Załącznik 4 - Opis uszkodzeń i prac naprawczych fasad.

BUDYNKI EC1 ZACHÓD, UL. TARGOWA 1/3, 90-022 ŁÓDŹ

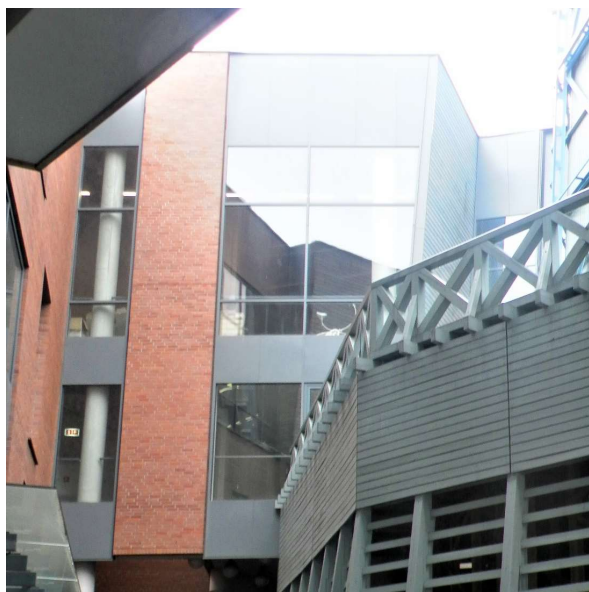
PIERWSZY PRZEGLĄD, SERWIS I KONSERWACJA FASAD ALUMINIOWYCH - OPIS USZKODZEŃ, WAD I WYMAGANYCH NAPRAW					
	A	B	C	D	F
LP	BUDYNEK	POZIOM	FASADA (STRONA, NR POMIESZCZENIA, OSIE, INNE WYRÓŻNIENIA)	OPIS USZKODZEŃ/ WADY (OPIS WINIEN BYĆ SZCZEGÓŁOWY I BĘDĄCY PODSTAWĄ ZAPYTANIA OFERTOWEGO)	WSKAZANIA/ WYMAGANE NAPRAWY/ USUNIĘCIE USZKODZEŃ
1.	Łącznik Chłodnia-Pompownia	-	elew. zachodnia i wschodnia	braki w mocowaniach blach elewacyjnych, brak nitów i śrub, strona zachodnia - 24 z 32 blach zamontowanych zbyt małą ilością nitów, strona wschodnia - 18 z 24 blach odpada zamontowanych zbyt małą ilością nitów.	Przytwierdzenie blach poprzez nitownie: - strona zachodnia - 24 z 32 blach, - strona wschodnia - 18 z 24 blach, średnia liczba nitów 8szt./1blachę.
